改善箇所説明図

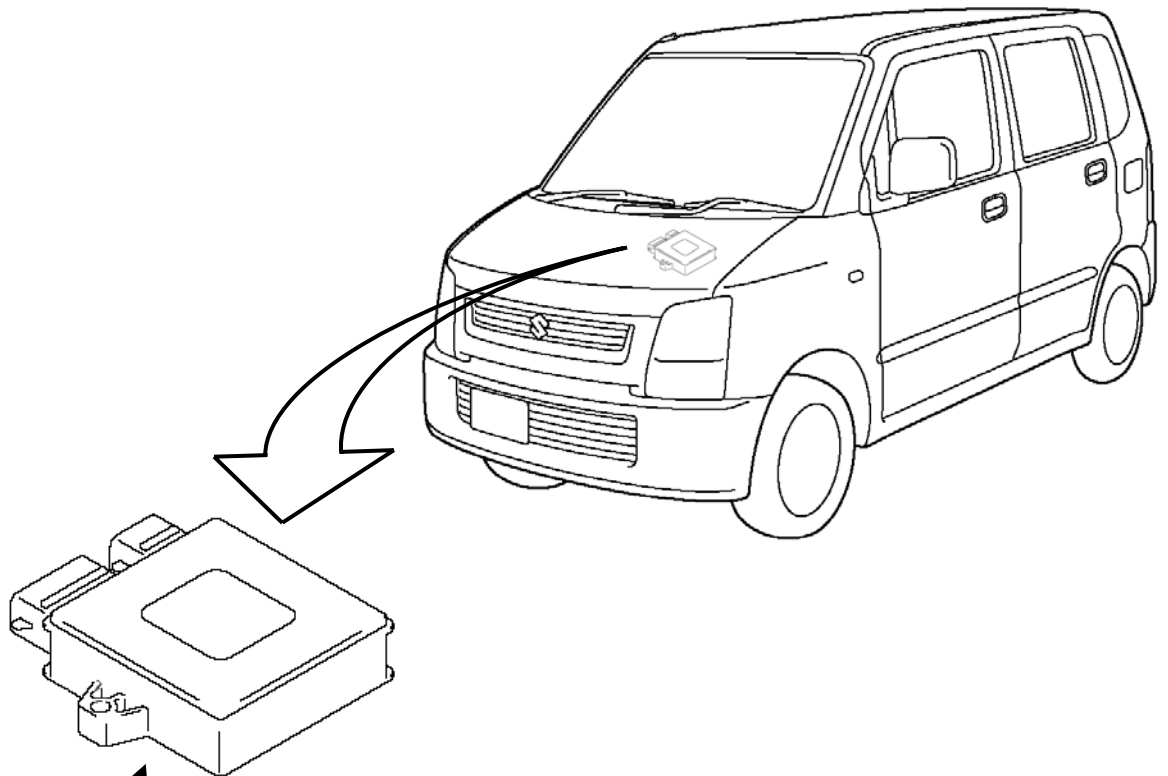
基準不適合発生箇所

ECU（エンジン制御コンピュータ）電極部のメッキ処理が不適切なため、電極部が酸化し電極を接合している半田が剥離するものがある。そのため、そのまま使用を続けると、電極部が接触不良となり、警告灯が点灯するとともに、アイドリングが不調となり、最悪の場合、エンストし、再始動できなくなるおそれがある。

改善の内容

全車両、当該ECUの製造番号を点検し、対象となるECUが装着されているものは、ECUを良品と交換する。

識別：IDプレート下部に赤色のシールを貼付する。
